Malvik Idrettsråd
malvik.idrettsrad@gmail.com

31. august 2020

Høringsinnspill til detaljreguleringsplan for Vikhammer skoleområde

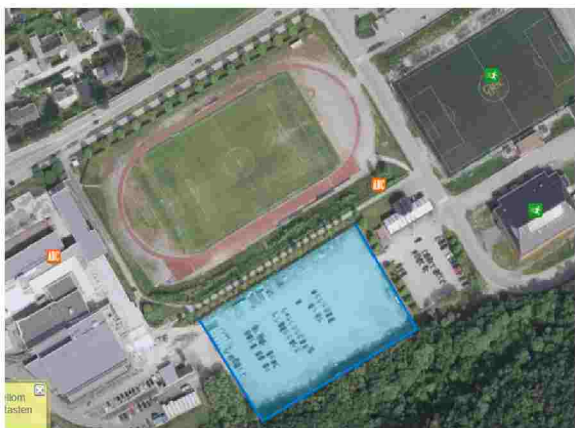
Gressbanen med friidrettsanlegg er i dag 18 mål. Kommunen har ved en enkel fotomontasje gjort det til et poeng at ungdomsskolen kan etableres på dagens friidrettsbane, og ny gressbane med friidrettsarealer kan etableres på dagens grusbanetomt. Et tilsvarende areal som det gressbane og friidrettsarealer disponerer i dag vil gå langt inn i skråningen (som vist på bildene under).

Dagens grusbane er 8 mål, og dagens klubbhustomt og p-plass er 3,5 mål, til sammen 11,5 mål. Det tilgjengelige arealet er altså bare 2/3 av det arealet som friidrettsbanen har i dag.
